BOLLETTINO - BULLETIN

TECNICO • TECHNICAL	●	GRUPPO • GROUP	4
RICAMBI • SPARE PARTS	●	NR • NO	64
INFORMAZIONI • INFORMATION		DATA • DATE	12-04

MODELS: Chainsaws 147 - 152
SUBJECT: New Euro 1 carburettor

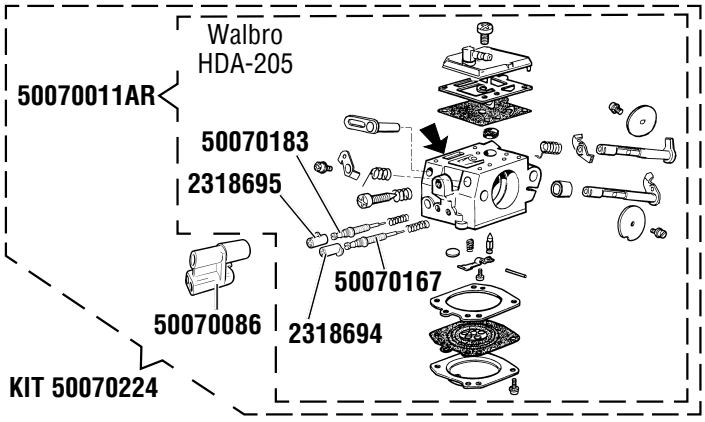
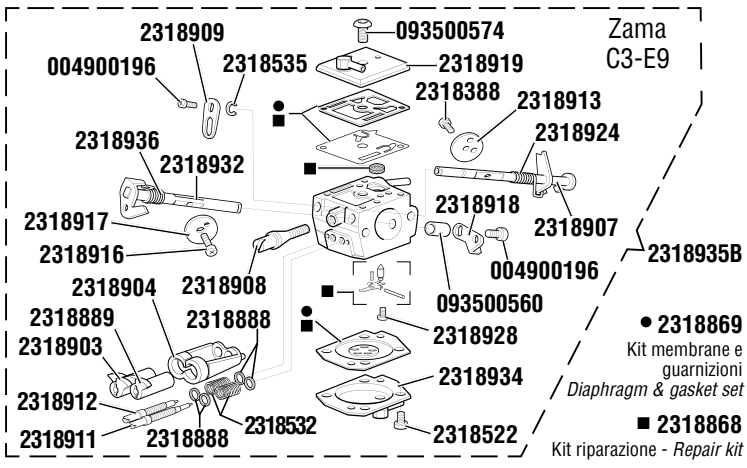
DESCRIPTION: Product improvement: introduction of new carburettors Zama C3-E9 and Walbro HDA-205 to replace Walbro HDA-204A, in compliance with directive 97/68/CE+2002/88/CE (Euro1) on the reduction of gaseous and particulate emissions.

INTERCHANGEABILITY: Yes, using kit p/n 50070224

PARTS AVAILABILITY: Carburettor assemblies p/n 50070012 will be supplied until final depletion of stock, whereas all single parts of old assemblies continue to be available. The Zama C3-E9 carburettor will be available from February 2005.

CUT-IN DATE: November 2004, machine product code changes with addition of suffix “E1”. The machine is also identifiable by the presence of a special sticker (Euro1).
